סקירת בקשת היתר 2026/0439.00 — הפלמ״ח 41

קטמון הישנה, ירושלים · טיוטת עבודה 26.10.2026

סיכום AI לעיון גינות העיר, מבוסס על מסמכי הבקשה מהארכיב האופטי. אינו חוות דעת מקצועית או משפטית ואינו הגשת התנגדות.

פתח הרמפה — רינדור מנתוני התשריט המקוריים

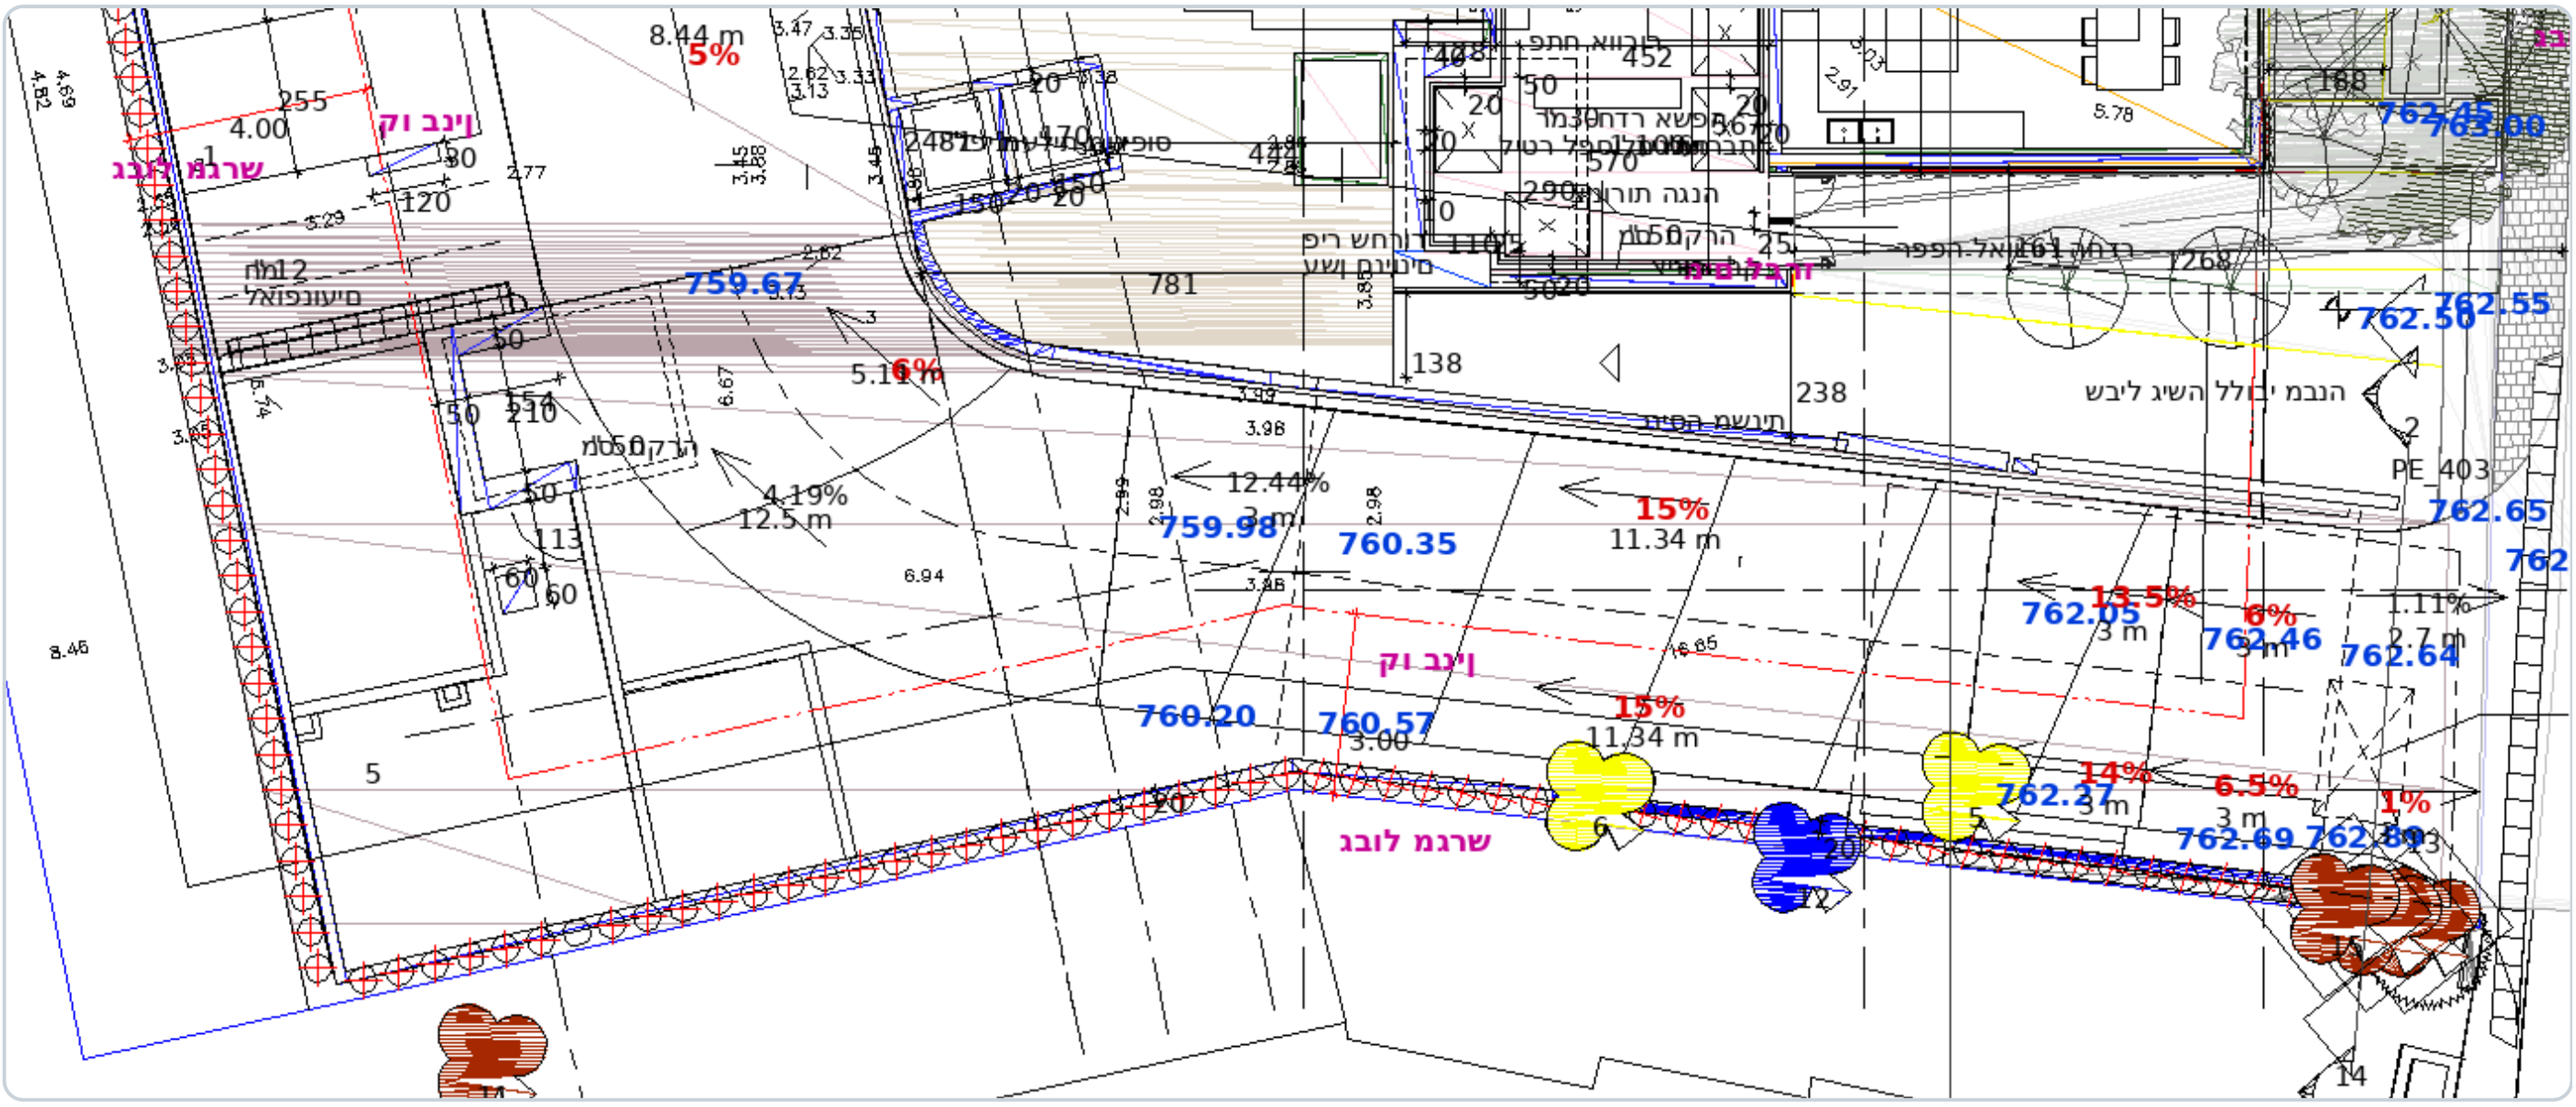
1. חניה: לדרוש הצגת מיקום מעודכן של רמפת הכניסה (לאחר הסטתה לשימור עצים 5+6) ואישור תושי"ה ל-42 החניות, לרבות ניתוח השפעת תנועת החניון על רחוב הפורצים.

רחבת כיבוי האש — רינדור מנתוני התשריט המקוריים

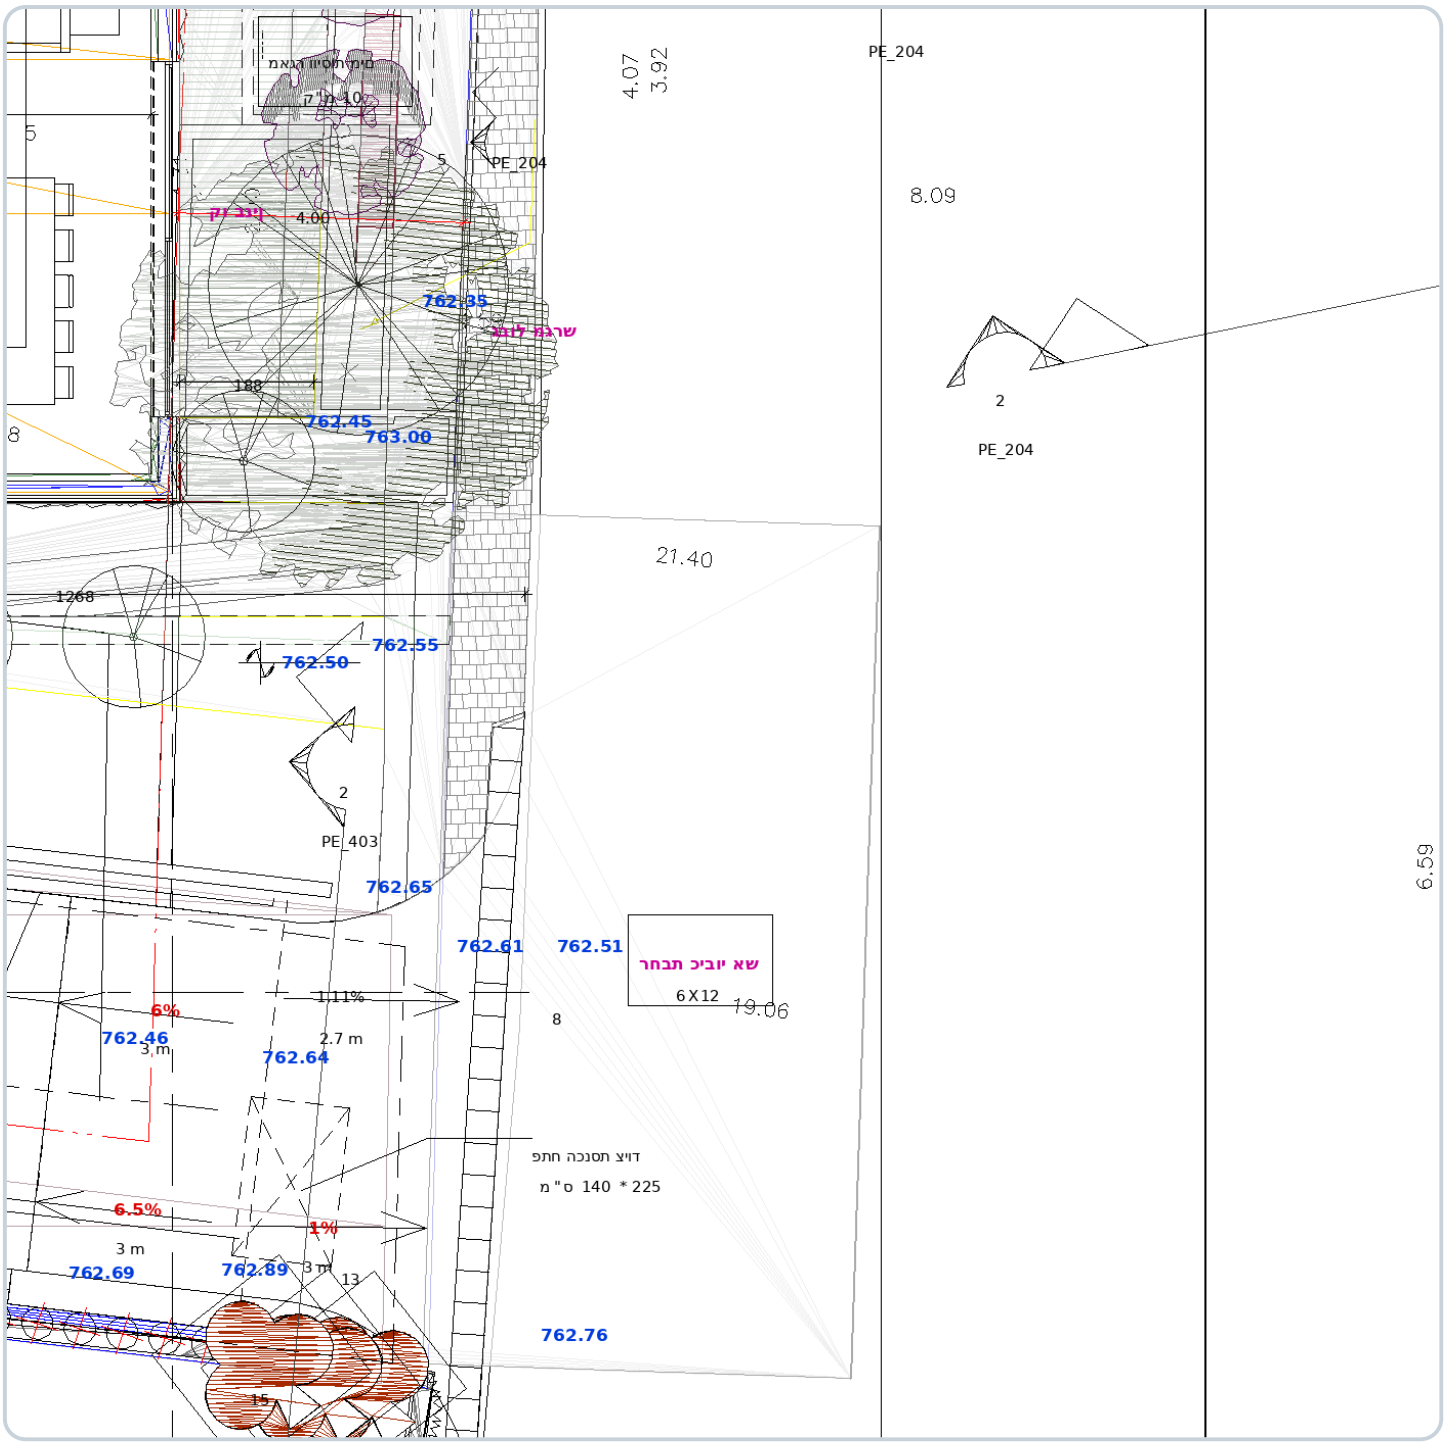
רחבת כיבוי האש אותרה בתכנית הפיתוח: על חזית הפורצים, במפלס ~762.5, והיא חורגת מקו גבול המגרש לכיוון הרחוב — כלומר על רצועת הגינון והמדרכה של הפורצים, בדיוק כפי שמחלקת התכנון דחתה: "מוצעת על המדרכה... אינה מקובלת". לידה מסומנת התווית "מים לברז" (סוג הברז לא נקבע במפורש — להמשך בירור) ובאזור הכניסה מאגרי מים תת-קרקעיים ("מאגר וויסות מים", "מאגר מים לספרינקלרים"); בקומות — גלגלון כיבוי ופנל כבאים. בנוסף: תכסית תת-הקרקע המוצעת היא 100% משטח המגרש (חפירה עד גבולות המגרש), ומולה דרישת העירייה לצמצם ל-80% — הנוסח הסופי טרם נקבע, וייתכן שגבול החפירה ישתנה. בנוסף נדרשת רצועת גינון של 1.5 מ׳ לכל הפחות כלפי הפורצים והפלמ״ח.

2. שמירת המדרכה: לדרוש תנאי מפורש שהמדרכה הקיימת ברחוב הפורצים לא תיפגע בשל חפירת החניון התת-קרקעי ושלבי הביצוע — לרבות תוכנית תמיכת גבולות ואבחון מצב המדרכה לפני ואחרי; רחבת כיבוי האש לא תמוקם על המדרכה, כפי שמחלקת התכנון עצמה קבעה.

חתך רוחב — גיליון 22 (הרמוניקה PDF, מסמך 24)

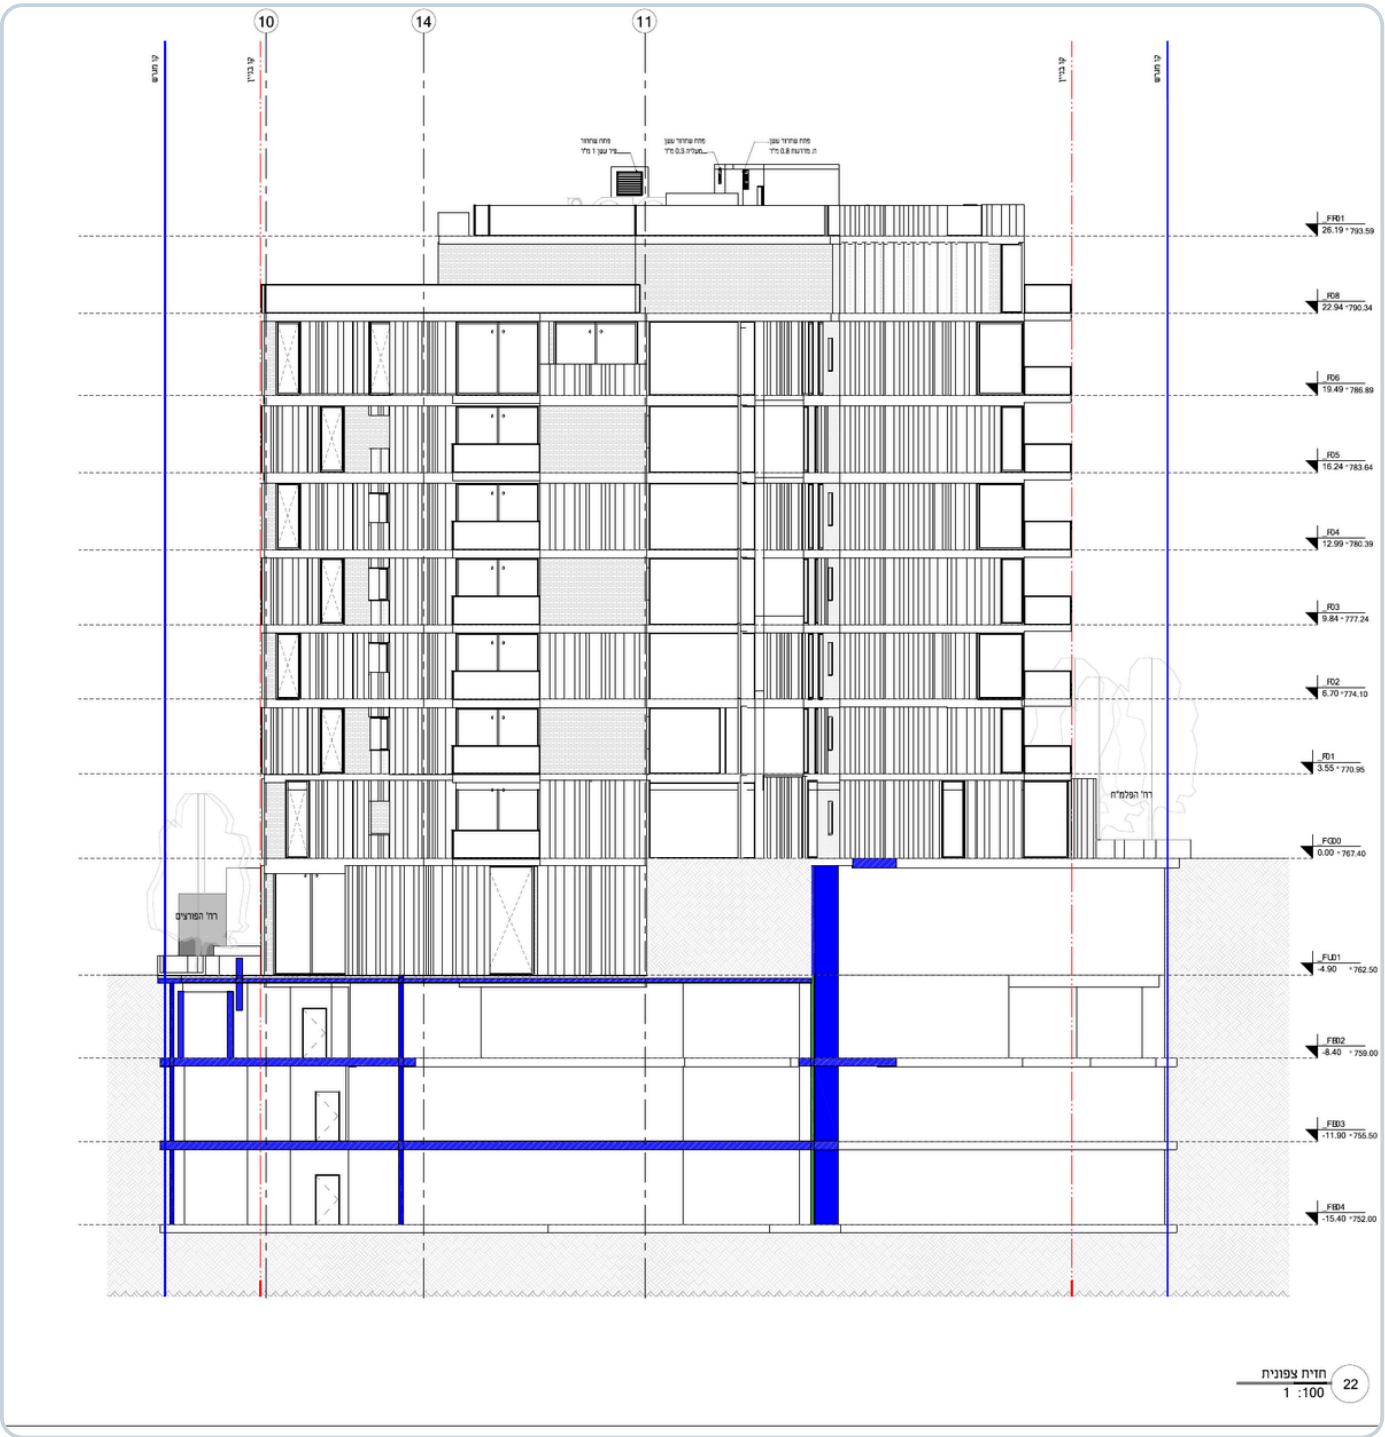
גבול הידע. חתכי הרוחב המוגשים (גיליונות 21-22) מראים את קופסת החניון נוגעת בקווי המגרש (כחול) משני עברי הרחוב, עד עומק 752.00 — כ-10.5 מ' מתחת לחזית הפורצים (762.5); חתכי ביצוע ותוכנית תמיכת גבולות אינם בקבצים הקריאים. מיקום הקטע החוסם את המדרכה הוא תצפית תושב — לא הודגמה בליטה של החלקה לתוך תוואי הרחוב, ולא נמצא במסמכים חישוב רוחב מדרכה קיימת מול קו רחוב.
